株式会社ニプロン

欧州認証規格抹消に関するご案内

対象製品： mGPSA-360-12-TP、mGPSA-360-24-TP

型式銘板： CEマーキングを削除

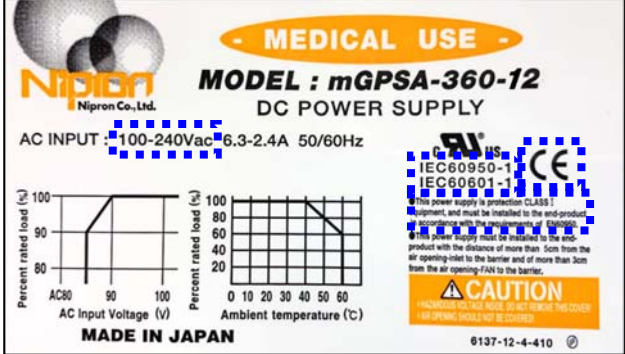
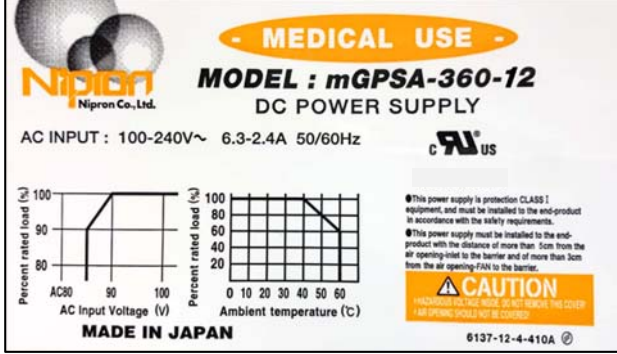
IEC60950-1、IEC60601-1の表記を削除

入力定格の電圧表示変更 (Vac → V～)

注記文面の規格No変更 (with the requirements of EN60950

→ with the safety requirements) ※別紙ご参照ください。
